泊発電所3号炉審査資料	
資料番号	資料1
提出年月日	令和4年10月11日

泊発電所3号炉

防潮堤の設計方針について

(新たな構内入構ルートを選定に係る指摘事項回答他)

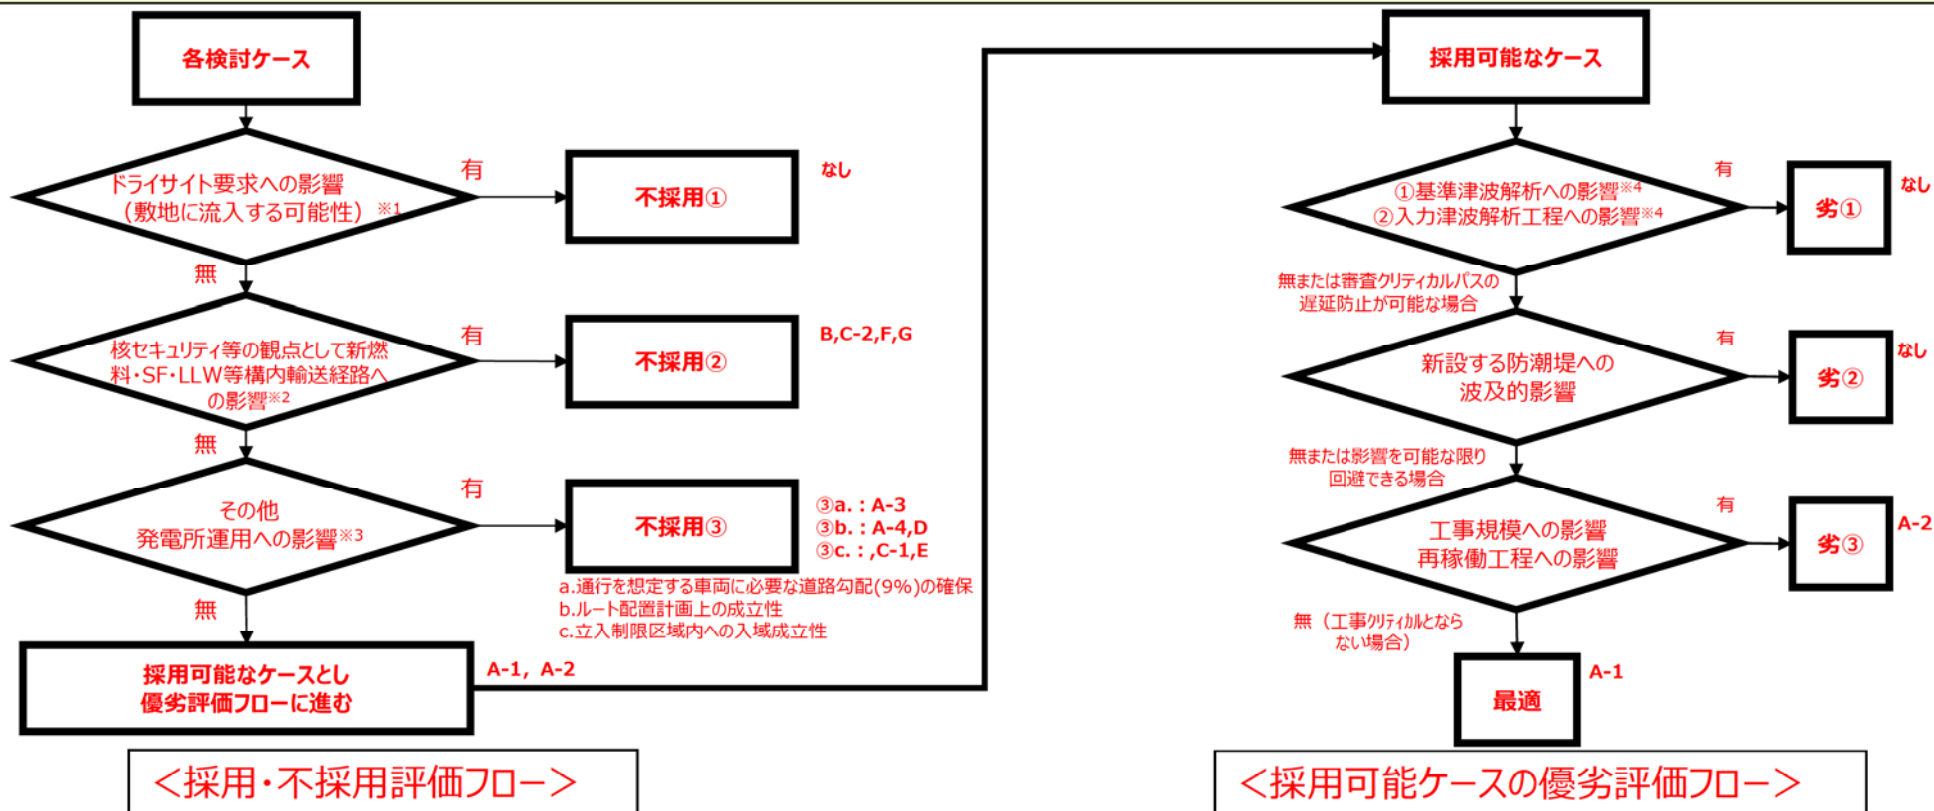
【新たな入構ルートとして検討したケース】

泊発電所の立地環境を考慮し、新たな入構ルートとして検討したケース（入構口：アクセスポイント）は以下 A～G ※の通り。

- A. 茶津守衛所から（トンネルor橋梁）による入構（A-1～A-4）
- B. 茶津の沢エリアからの入構
- C. 新設する防潮堤の乗越え道路による入構（C-1,C-2）
- D. 防潮堤西側端部地山乗越え道路による入構
- E. 既存防潮堤の活用
- F. 堀株地域からのトンネル入構
- G. 宮丘地域からのトンネル入構

■ A. 茶津守衛所からの入構 (A-1)

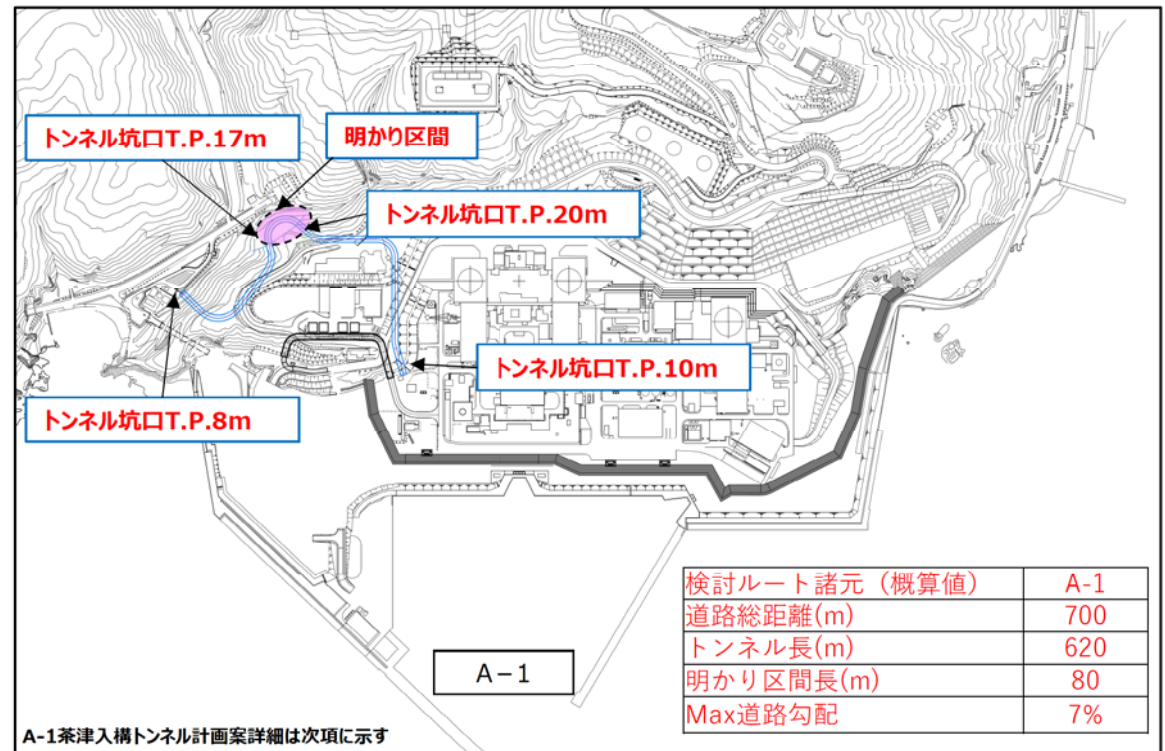
No	アクセスポイント	対応案 (検討ケース)
A 1	茶津守衛所からトンネルによる入構①	茶津守衛所エリアの地山斜面に新たな入構ルートとなるトンネル坑口を設ける (T.P.8m付近) 茶津守衛所エリアトンネル坑口から、明かり区間 (T.P.17m付近) に到達し開放道路を経由してT.P.20m付近の入構トンネル坑口から防潮堤内側の敷地 (T.P.10m) に入域する (トンネル坑口及び明かり区間設置については基準津波の評価点を設定し津波遡上高さの確認及びトンネルが津波流入経路とならない評価となることを確認したうえで配置計画・詳細設計を行う)

採用・不採用評価		評価
I	ドライサイト要求への影響 (敷地に流入する可能性)	影響なし
II	核セキュリティ等の観点として新燃料・SF・LLW等構内輸送経路への影響	影響なし
III	その他 発電所運用への影響	影響なし

優劣評価		評価
IV	①基準津波解析への影響 ②入力津波解析工程への影響	影響なし
V	新設する防潮堤への波及的影響	影響なし
VI	工事規模への影響 再稼働工程への影響	影響なし (ベースケース)

評価結果 **最適**

■ A. 茶津守衛所からの入構 (A-2)

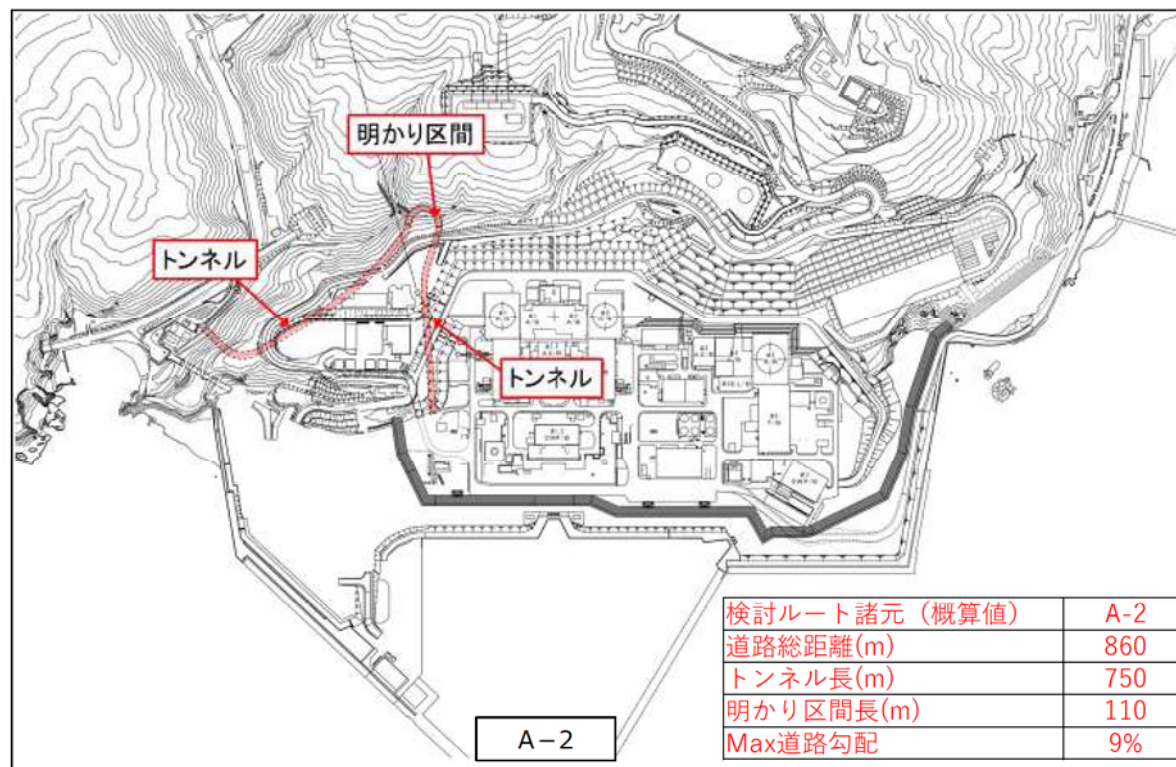
No	アクセスポイント	対応案 (検討ケース)
A 2	茶津守衛所からトンネルによる入構②	茶津守衛所エリアの地山斜面に新たな入構ルートとなるトンネル坑口を設ける (T.P.8m付近) 茶津守衛所エリアトンネル坑口から、津波の遡上を考慮し可能な限り高い標高に明かり区間 (T.P.50m以上に設ける) に到達し開放道路を經由してT.P.50m付近の入構トンネル坑口から防潮堤内側の敷地 (T.P.10m) に入域する

採用・不採用評価		評価
I	ドライサイト要求への影響 (敷地に流入する可能性)	影響なし
II	核セキュリティ等の観点として新燃料・SF・LLW等構内輸送経路への影響	影響なし
III	その他 発電所運用への影響	影響なし
優劣評価		評価
IV	①基準津波解析への影響 ②入力津波解析工程への影響	影響なし
V	新設する防潮堤への波及的影響	影響なし
VI	工事規模への影響 再稼働工程への影響	影響あり (工事物量・工程がベースケースと比較し増加)
評価結果		劣③

■ A. 茶津守衛所からの入構 (A-3)

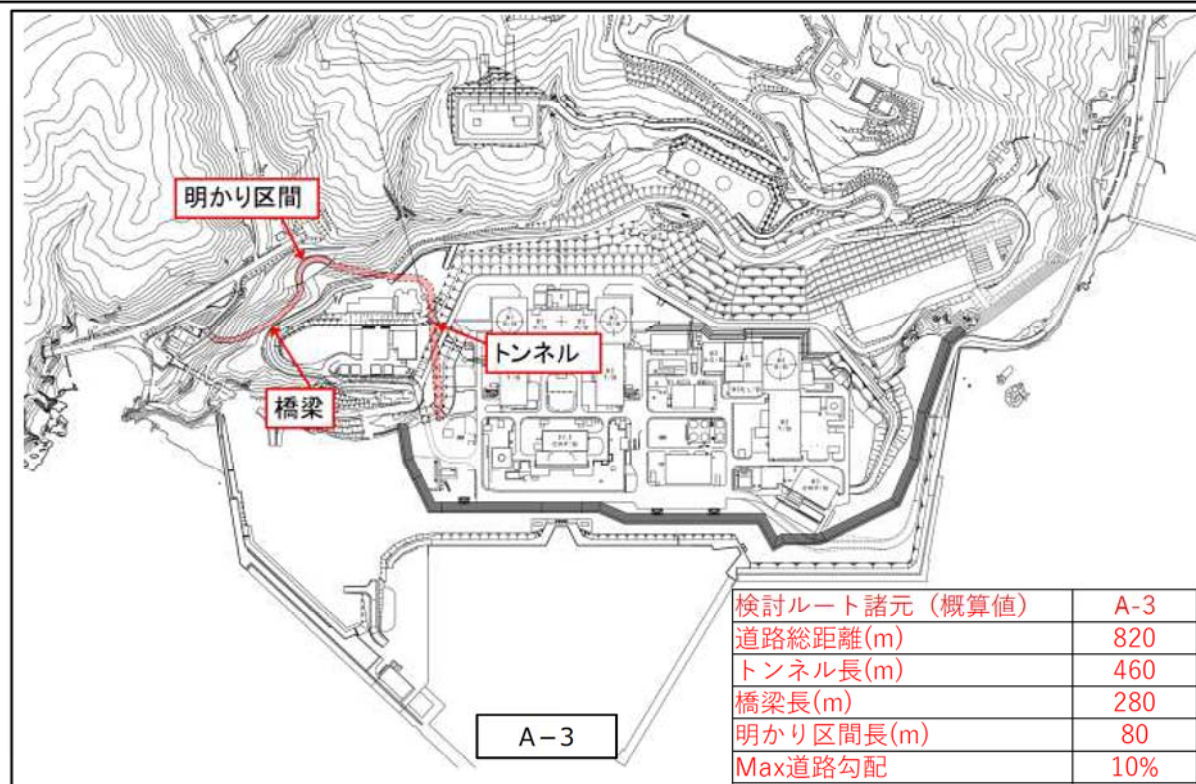
No	アクセスポイント	対応案 (検討ケース)
A 3	茶津守衛所から 橋梁&トンネルによる入構	茶津守衛所エリアの地山斜面に沿うように新たな入構ルートとなる橋梁（橋梁とすることで管路解析を不要とする）を設置する（T.P.8m付近） 茶津守衛所エリア橋梁から、明かり区間（T.P.17m付近）に到達し開放道路を経由して（もしくは連続橋梁設置）T.P.20m付近の入構トンネル坑口から防潮堤内側の敷地（T.P.10m）に入域する

採用・不採用評価		評価
I	ドライサイト要求への影響 (敷地に流入する可能性)	影響なし
II	核セキュリティ等の観点として新燃料・SF・LLW等構内輸送経路への影響	影響なし
III	その他 発電所運用への影響	影響あり (橋梁部の適切な道路勾配の確保が困難)
評価結果		不採用③a.

■ A. 茶津守衛所からの入構 (A-4)

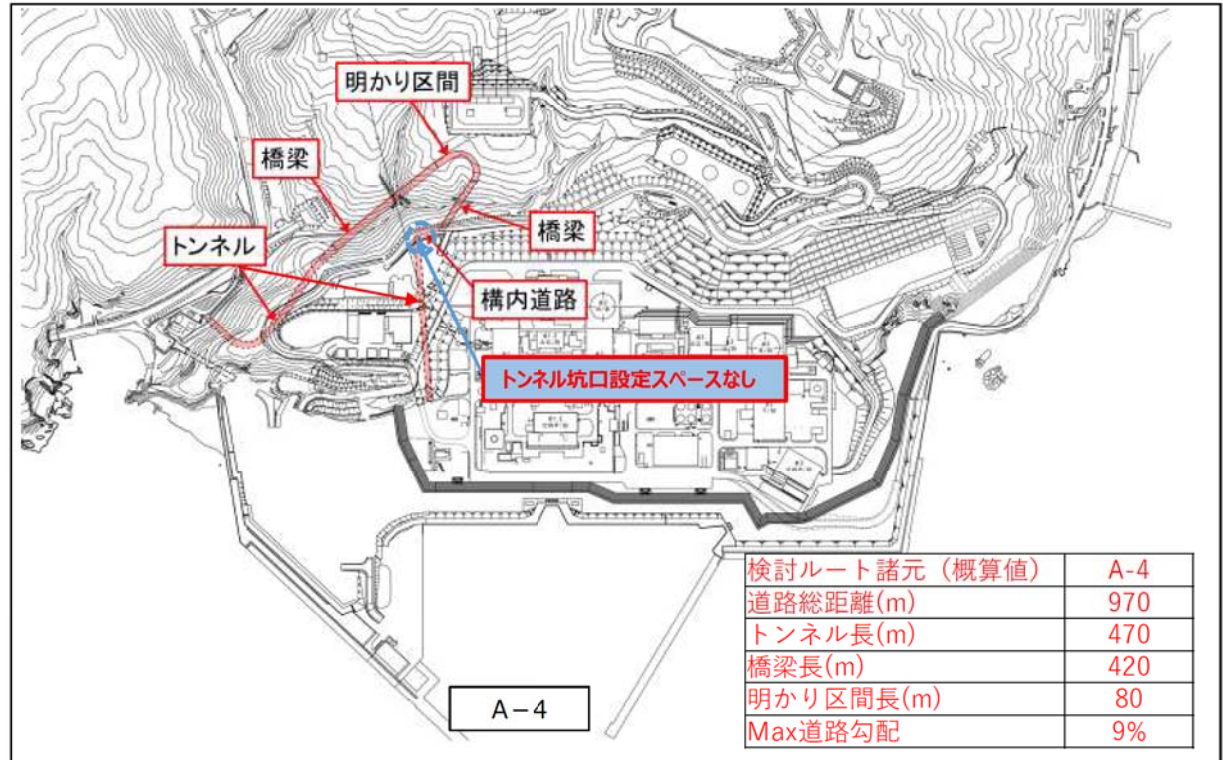
No	アクセスポイント	対応案 (検討ケース)
A 4	茶津守衛所からトンネル&橋梁による入構	茶津守衛所エリアの地山斜面に新たな入構ルートとなるトンネル坑口を設ける (T.P.8m付近) 茶津守衛所エリアトンネル坑口から、明かり区間 (T.P.50m付近) に到達し開放道路を地山斜面に沿って構築しT.P.70m付近の構内道路に接続する T.P.70m付近の構内道路から再度入構トンネル坑口を設定し防潮堤内側の敷地 (T.P.10m) に入域する

採用・不採用評価		評価
I	ドライサイト要求への影響 (敷地に流入する可能性)	影響なし
II	核セキュリティ等の観点として新燃料・SF・LLW等構内輸送経路への影響	影響なし
III	その他 発電所運用への影響	影響あり (1)既存構内道路を經由することで入域に際して渋滞が発生する可能性あり (2)開放道路距離を長くする場合はPPフェンスの設置範囲が増大 (3)敷地内にトンネル坑口を新たに設定するスペースがない

評価結果	不採用③b.
------	--------

■ B. 茶津の沢エリアからの入構

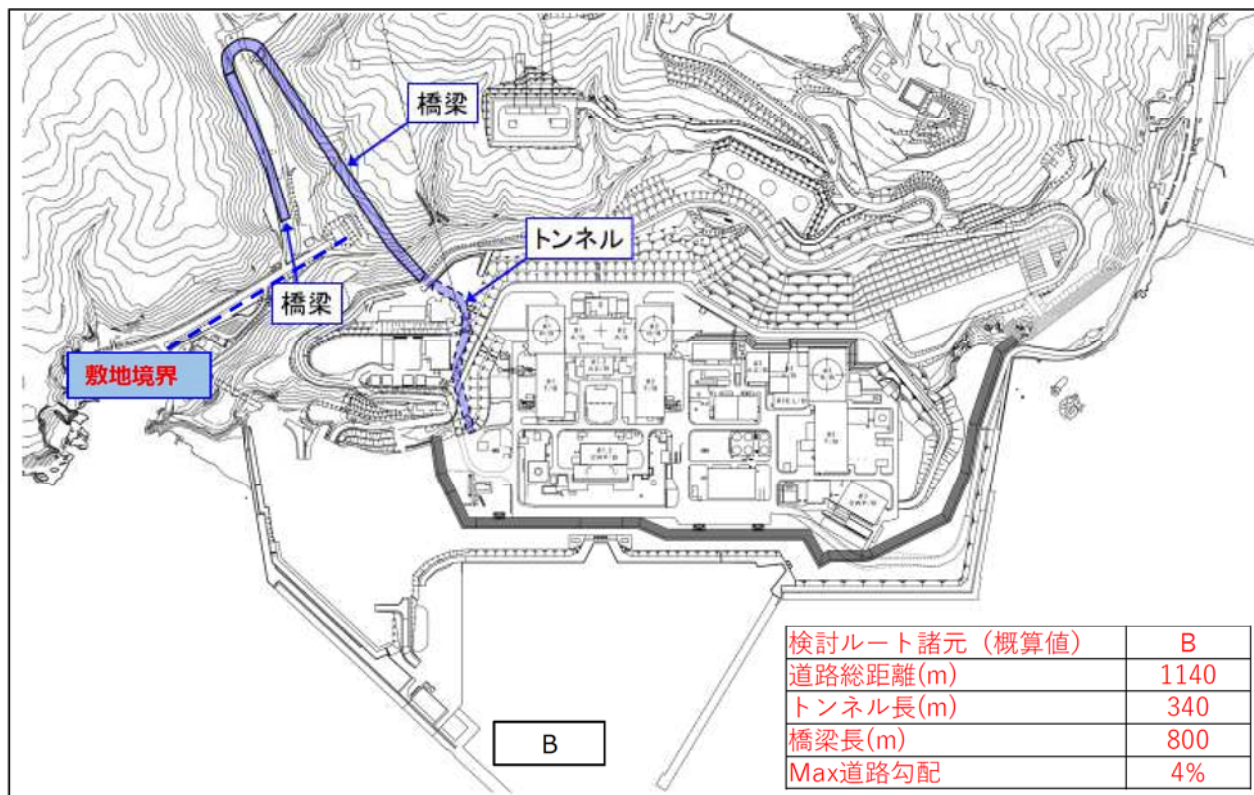
No	アクセスポイント	対応案 (検討ケース)
B	茶津の沢エリアからの入構	茶津の沢エリアの地山斜面に沿うように新たな入構ルートとなる道路及び橋梁を設置する 国道229号線のトンネル上部を橋梁で通過し、茶津守衛所エリア近傍の地山に到達後開放道路や橋梁等を地山斜面に沿って構築しT.P.50m付近の構内道路から再度入構トンネル坑口を設定し防潮堤内側の敷地 (T.P.10m) に入域する

採用・不採用評価		評価
I	ドライサイト要求への影響 (敷地に流入する可能性)	影響なし
II	核セキュリティ等の観点として新燃料・SF・LLW等構内輸送経路への影響	影響あり (新燃料・SF・LLWの専用港湾からの輸送ルートとして茶津の沢は敷地外輸送となることから運用面で成立しない)
評価結果		不採用②

■ C. 新設する防潮堤の乗越え道路による入構 (C-1)

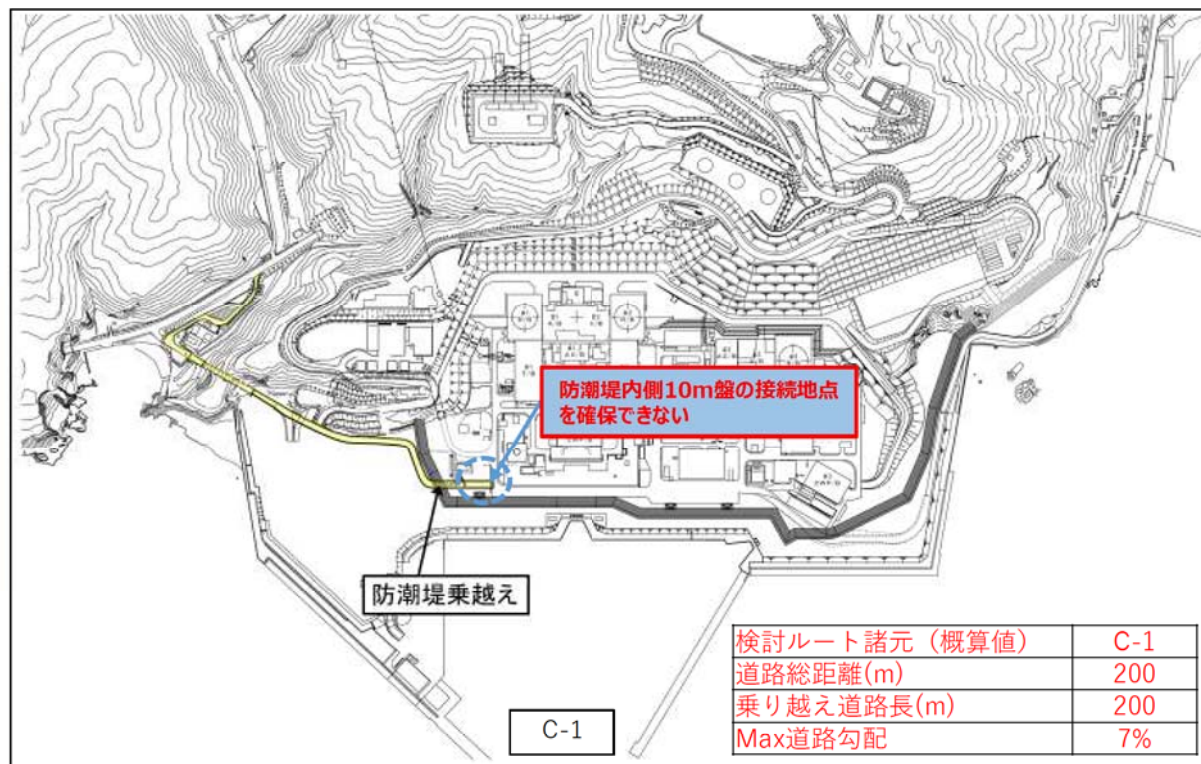
No	アクセスポイント	対応案 (検討ケース)
C 1	新設する防潮堤の乗越え道路による入構①	<p><プラント西側(茶津側防潮堤の乗越え)> 既設構内入構ルートである茶津守衛所及び茶津第二トンネルを活用し、新設する防潮堤付近まで防潮堤外側の敷地10m盤を経路設定する。 新設する防潮堤に摺付くように耐震乗り越え道路(外側乗り越え道路は津波・地震で倒壊しない道路が必須、内側は防潮堤への波及影響防止を考慮した設計)を構築し防潮堤内側の敷地10m盤に入域する</p>

採用・不採用評価	評価
I ドライサイト要求への影響 (敷地に流入する可能性)	影響なし
II 核セキュリティ等の観点として新燃料・SF・LLW等構内輸送経路への影響	影響なし
III その他 発電所運用への影響	<p>影響あり</p> <p>(1)常時入構する車両・人員が渋滞・取り残される可能性があり、津波からの人員退避の観点で確実な運用管理ができない</p> <p>(2)防潮堤を乗り越えた道路について配置計画上防潮堤内側10m盤の接続地点を確保できない</p>

不採用③c.

■ C. 新設する防潮堤の乗越え道路による入構 (C-2)

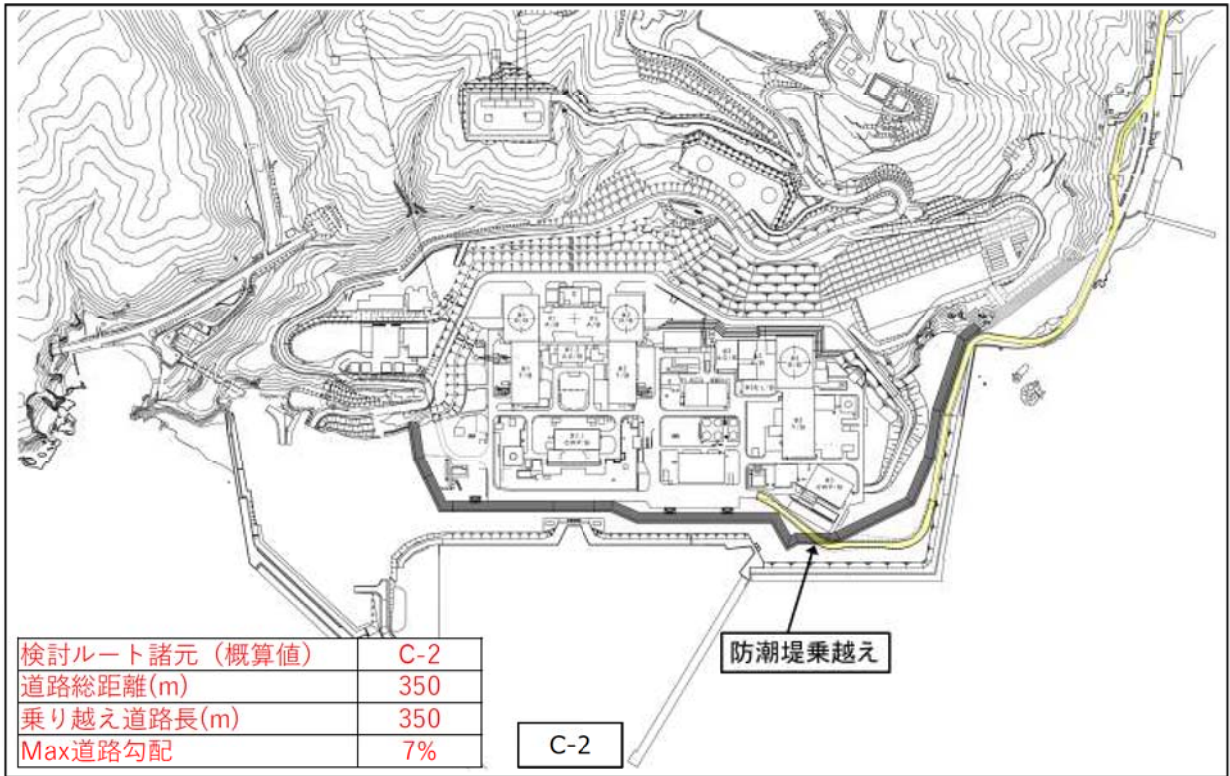
No	アクセスポイント	対応案 (検討ケース)
C 2	新設する防潮堤の乗越え道路による入構②	<p><プラント東側 (堀株側防潮堤の乗越え)> 既設構内入構ルートである堀株守衛所を活用し、新設する防潮堤付近まで防潮堤外側の敷地10m盤道路を構築する。 新設する防潮堤に摺付くように堀株側 (3号機取水路近傍) に耐震乗り越え道路 (外側乗り越え道路は津波・地震で倒壊しない道路が必須、内側は防潮堤への波及影響防止を考慮した設計) を構築し防潮堤内側の敷地10m盤に入域する</p>

採用・不採用評価		評価
I	ドライサイト要求への影響 (敷地に流入する可能性)	影響なし
II	核セキュリティ等の観点として新燃料・SF・LLW等構内輸送経路への影響	影響あり (新燃料・SF・LLWの専用港湾からの輸送ルートとして成立しない)
評価結果		不採用②

■ D. 防潮堤西側端部地山乗越え道路による入構

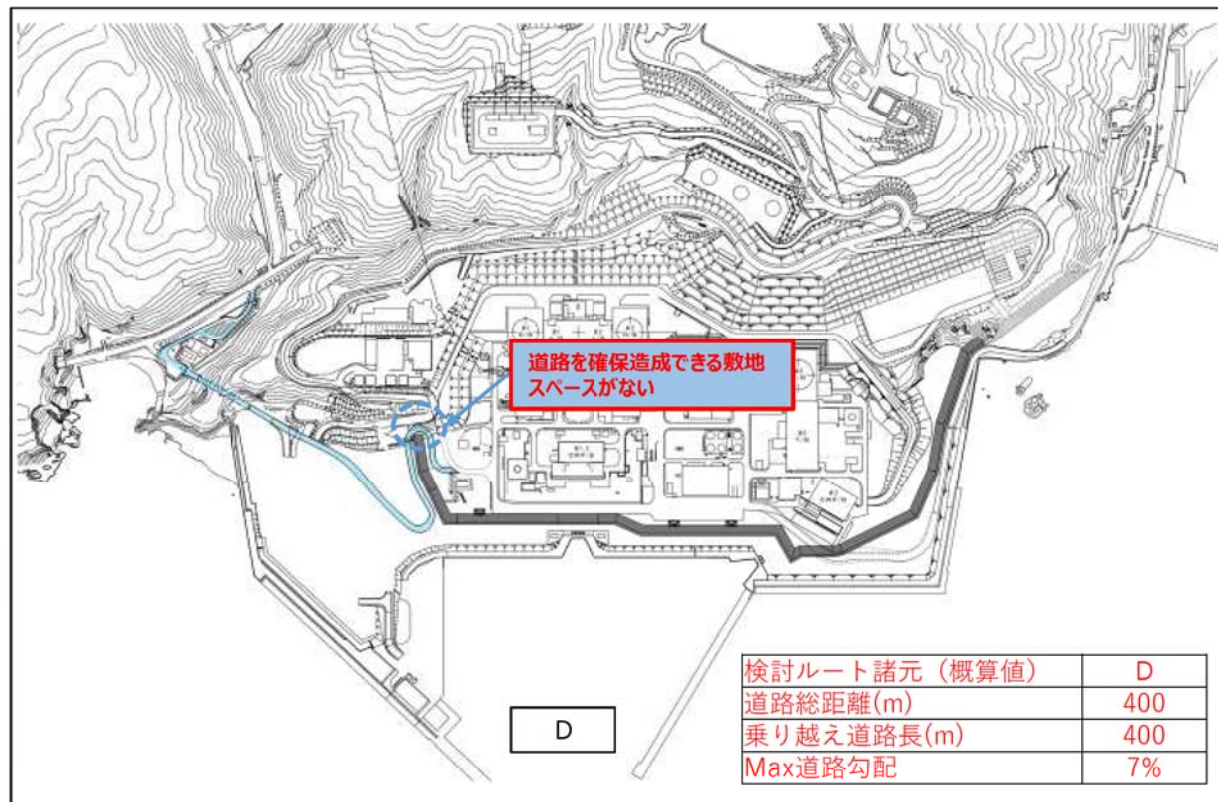
No	アクセスポイント	対応案（検討ケース）
D	防潮堤西側端部地山乗越え道路による入構	既設構内入構ルートである茶津守衛所及び茶津第二トンネルを活用し、新設する防潮堤付近まで防潮堤外側の敷地10m盤を経路設定する。新設する防潮堤の端部地山接続部を乗り越えるように耐震乗り越え道路（外側乗り越え道路は津波・地震で倒壊しない道路が必須、内側は防潮堤への波及影響防止を考慮した設計）を構築し防潮堤内側の敷地10m盤に入域する

採用・不採用評価		評価
I	ドライサイト要求への影響 (敷地に流入する可能性)	影響なし
II	核セキュリティ等の観点として新燃料・SF・LLW等構内輸送経路への影響	影響なし
III	その他 発電所運用への影響	影響あり (防潮堤と地山接続部周辺において地山を乗り越える道路を確保造成できる敷地スペースがないことから配置計画上成立は困難)

評価結果	不採用③b.
------	--------

■ E. 既存防潮堤の活用

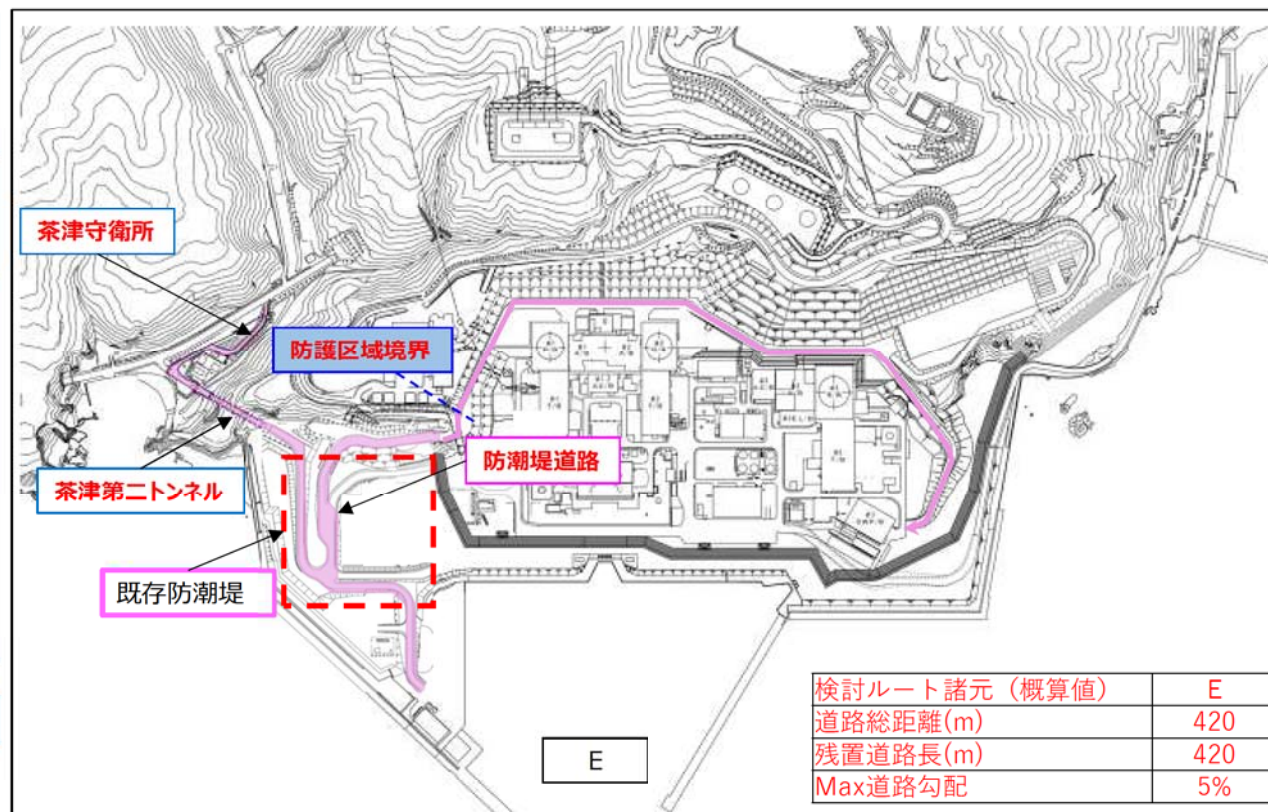
No	アクセスポイント	対応案（検討ケース）
E	既存防潮堤の活用	既設構内入構ルートである茶津守衛所及び茶津第二トンネルを活用し、既存防潮堤の線形を維持した頑健な防潮堤道路を構築することで、港湾エリアから高台へのアクセス、防潮堤内側10m盤へのアクセスを達成させる

採用・不採用評価		評価
I	ドライサイト要求への影響 (敷地に流入する可能性)	影響なし
II	核セキュリティ等の観点として新燃料・SF・LLW等構内輸送経路への影響	影響なし
III	その他 発電所運用への影響	影響あり (1)常時入構する車両が全て周辺防護区域に入域することになるためPP防護上許容でない (2)常時入構する車両・人員が渋滞・取り残される可能性があり、津波からの人員退避の観点で確実な運用管理ができない

不採用③c.
